改善箇所説明図

基準不適合発生箇所

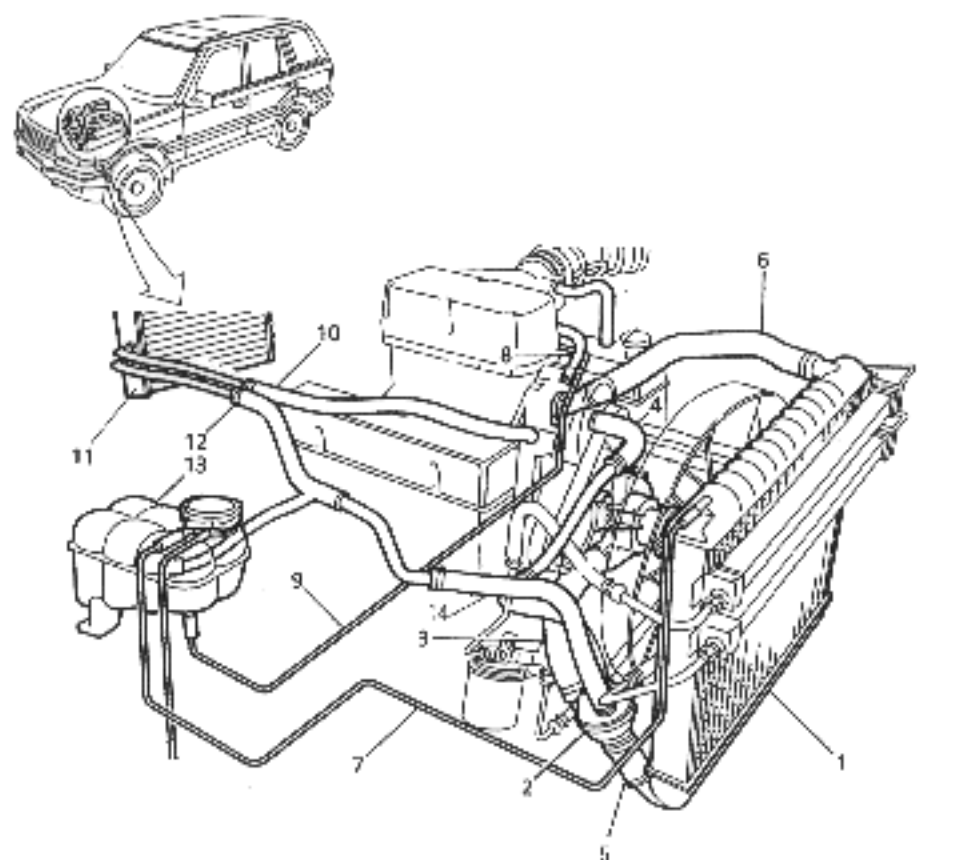
注: 上記の印の部品は交換部品を示す。

原製機の冷却装置の冷却液漏れ箇所ゴムホースの材質が不適切なため、そのままの状態で使用を続けると、当該ゴムホースに亀裂が生じ、冷却液が漏れ、最悪の場合、オーバーヒートになり、原製機が停止するとともに再始動不能となるおそれがある。また、冷却液が排気管高温部分に滴下すると、最悪の場合、発火するおそれがある。

当該ゴムホースを良品と交換する。
